改善箇所説明図

《基準不適合箇所》

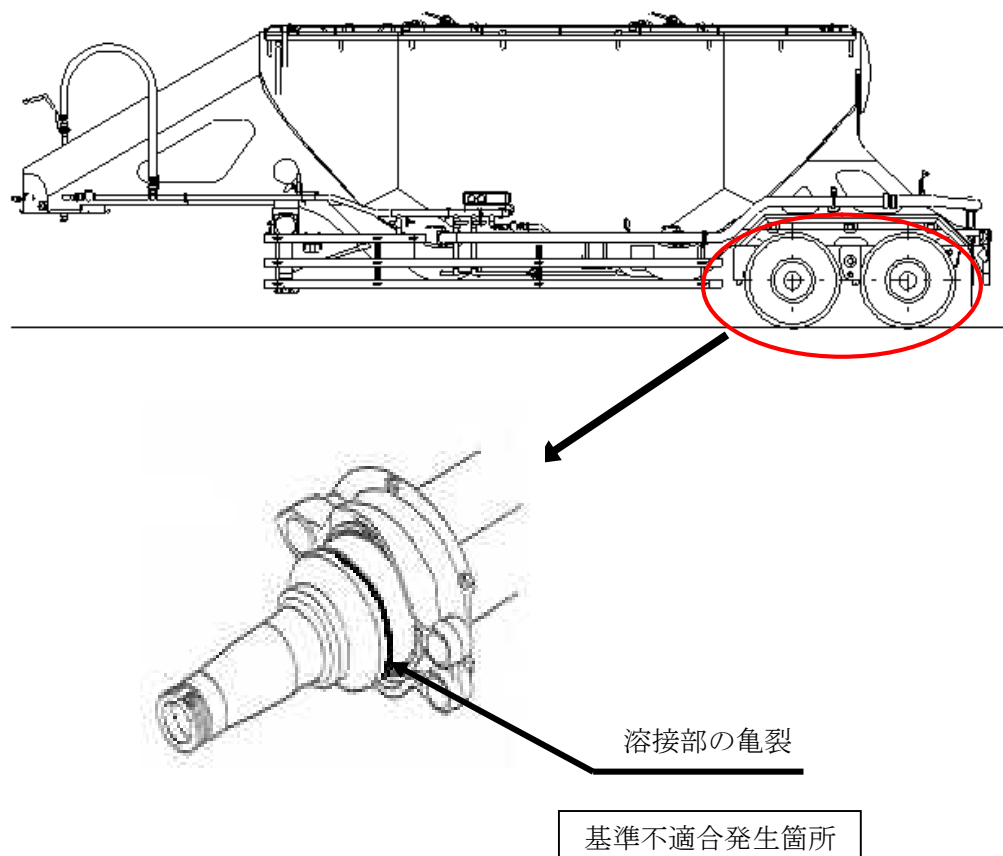
トレーラの車軸において、車軸を製作する自動溶接機の施工管理が不十分なため、一部の車両で溶接の溶け込み不足がある。

そのため、当該車軸に亀裂が発生する場合があります。そのままの状態で行くと、亀裂が進行し、最悪の場合、車軸が折損するおそれがある。

全車両、当該車軸の溶接溶け込み状態を点検する。

点検により溶接溶け込みが不十分なものは、新品と交換する。
